Contribuição de Carlos Portela à Audiência Pública 047/2008 – Parte B

DT522**COMPARAÇÃO DA ALTERNATIVA DE POUCO MAIS DE MEIA ONDA
COM AS TRÊS ALTERNATIVAS DE R1****1- Introdução**

Fig. 1 – Configuração final da alternativa de linhas de CA 765 kV, com potência nominal $3 \times 2,1 \text{ GW} = 6,3 \text{ GW}$, 6 subestações intermediárias, comprimento total 2375 km, segundo página 31 do documento R1 da EPE, tendo:

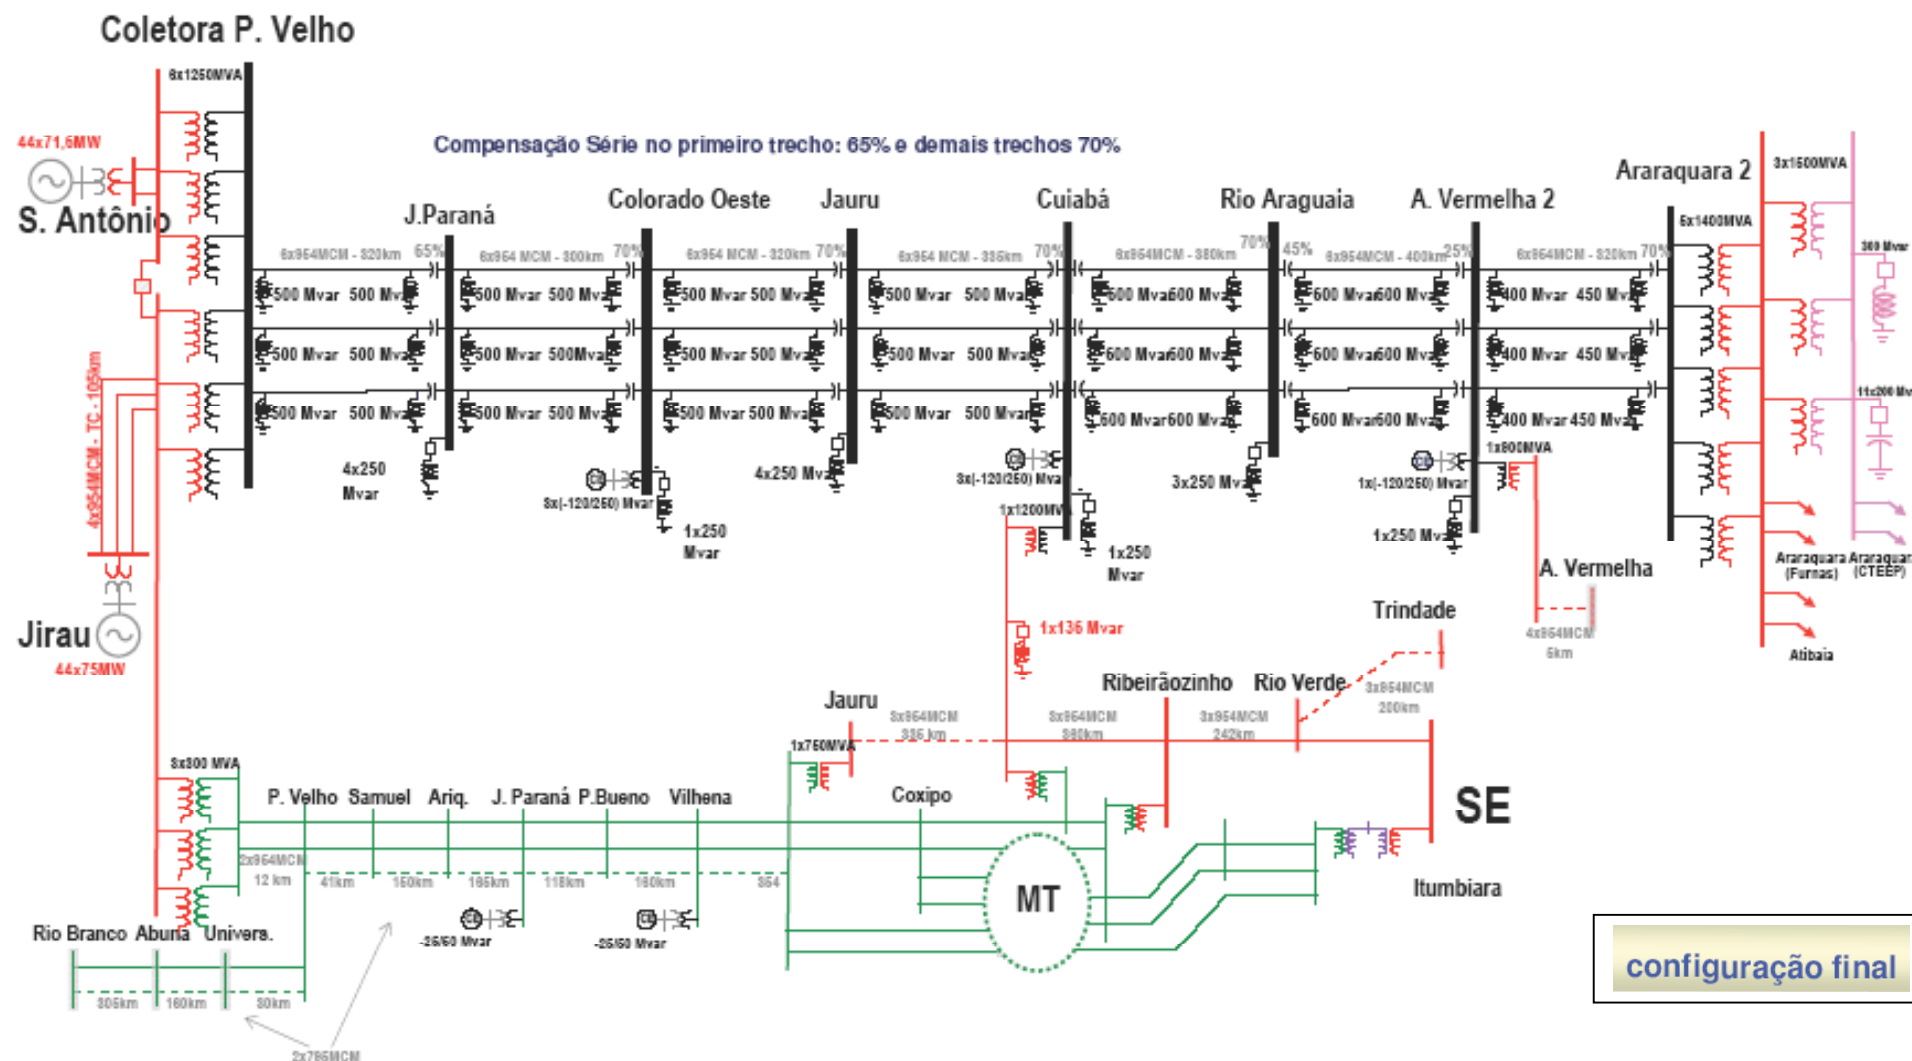
- No caso das variantes de corrente alternada de R1, com linhas de corrente alternada de 765 kV ou de 500 kV:
 - Basicamente, considera-se “*sistemas tradicionais*” de corrente alternada do tipo dos que o Brasil tem construído nos últimos anos, por exemplo nas ligações Norte-Sul e Nordeste-Sudeste. Estes “*sistemas tradicionais*” extrapolam, inadequadamente, soluções desenvolvidas para transmissão a distâncias de poucas centenas de quilômetros, para distâncias muito maiores, e têm, além de custos muito elevados, desempenho operacional e confiabilidade deficientes. Nomeadamente, os elevados níveis de compensação, originam diversos tipos de problemas, quer quanto a confiabilidade operacional, quer quanto a danificação de equipamentos.

- A distância é cerca de 2,5 vezes maior que nos maiores troncos que o Brasil tem construído adotando estes “*sistemas tradicionais*”.
- Não foram, aparentemente, analisados e especificados, com precauções que consideramos necessárias, condicionamentos importantes das três variantes de linhas de R1 (quer de CC, quer de CA).
